**Avis délibéré
de la Mission régionale d'autorité environnementale
Provence-Alpes-Côte d'Azur
sur le projet de création d'un parc photovoltaïque au lieu-dit
« La Jasse » sur la commune d'Eyguières (13)**

N°MRAe
2021APPACA10 / 2770

Avis du 11/02/2021 sur le projet de création d'un parc photovoltaïque au lieu-dit « La Jasse » sur la commune
d'Eyguières (13)

Figure 2: Vue depuis la voie antique (avant projet). Source : étude paysagère.

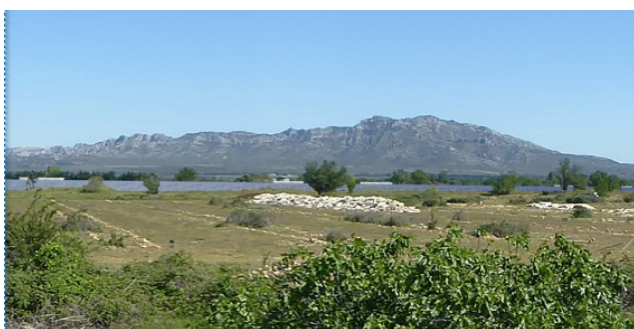
- l'impact qualifié de « *faible* » par l'étude depuis la voie antique paraît sous-évalué, car en contradiction avec la forte perception du projet dans un paysage à caractère naturel et très ouvert.

Le dossier n'évalue pas l'impact du projet depuis les habitations situées à proximité.

La MRAe recommande de ré-évaluer l'impact du projet depuis la voie antique et depuis les habitations situées à proximité et de prévoir des mesures adaptées au caractère patrimonial.
